**ПАСПОРТ ДОСТУПНОСТИ
ОБЪЕКТА СОЦИАЛЬНОЙ ИНФРАСТРУКТУРЫ**

МБДОУ №169

«Детский сад №169 комбинированного вида»

АКТ ОБСЛЕДОВАНИЯ
объекта социальной инфраструктуры
К ПАСПОРТУ ДОСТУПНОСТИ ОСИ
муниципальное бюджетное дошкольное образовательное учреждение
«Детский сад №169 комбинированного вида»
№ _____

Групповая:

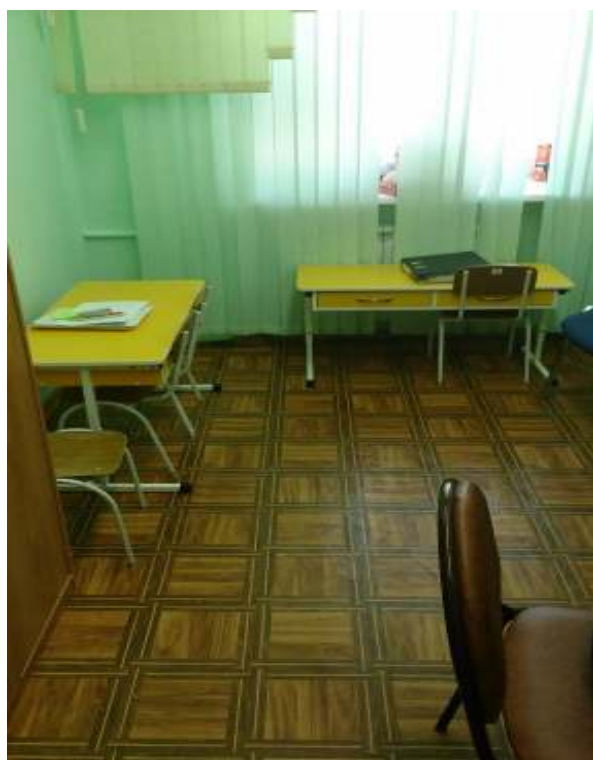
4.1	Кабинетная форма обслуживания	есть	4	4	-нформирующие обозначения помещений: рядом с дверью, со стороны дверной ручки не соответствуют; - дублирование рельефными знаками отсутствует	Все	-разместить нформирующие обозначения помещений: рядом с дверью, со стороны дверной ручки - дублировать рельефными знаками	Орг. меропр иятия
					-ширина дверного проема 0,78м - порог и перепад высот в дверном проеме более 0,025м	К	-расширить дверной проем до 0,9м -уменьшить или устранить перепад высоты в дверном проеме	ремонт

Зальная: спортивный зал

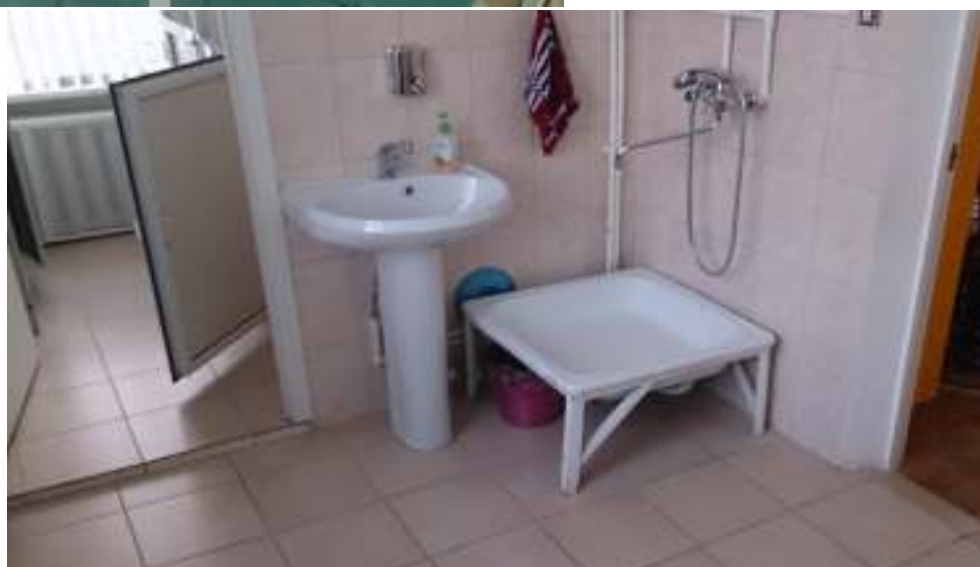
4.2	Зальная форма обслуживания	есть	4.1	4	ширина дверного проема 0,78м - порог и перепад высот в дверном проеме более 0,025м	К	-расширить дверной проем до 0,9м -уменьшить или устранить перепад высоты в дверном проеме	ремонт
